**Всемирный форум для согласования правил
в области транспортных средств**

**касающимся всемирных согласованных процедур
испытания транспортных средств малой грузоподъемности**

Поправка к предложению по новым глобальным техническим правилам, касающимся всемирных согласованных процедур испытания транспортных средств малой грузоподъемности (ВПИМ)

Представлено секретариатом

"Рис. А5/3

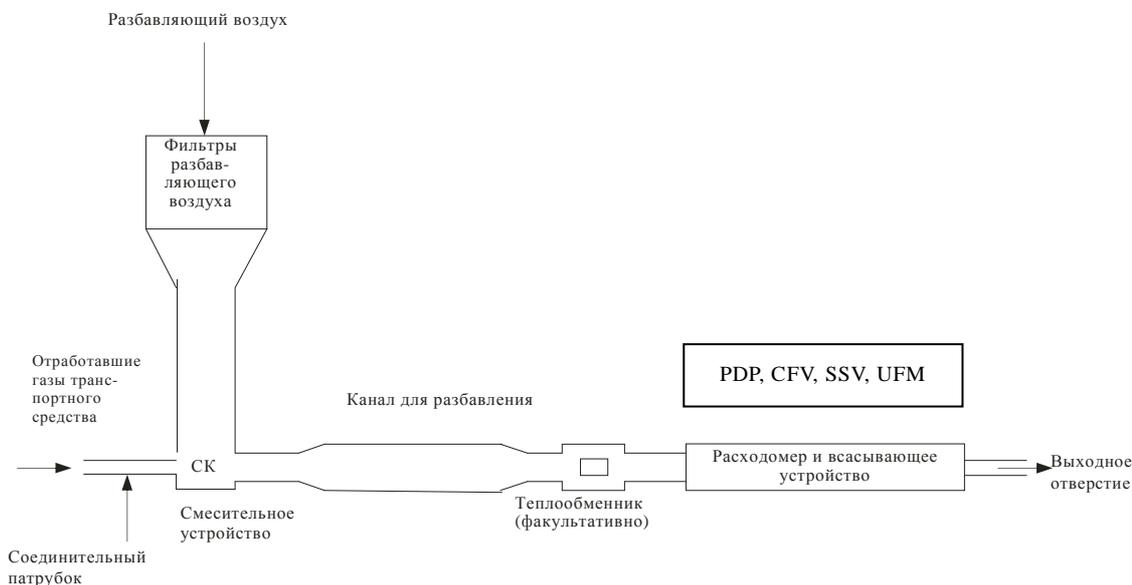
Страница 143, рис. А5/3 приложения 5 исправить следующим образом:

Система разбавления отработавших газов
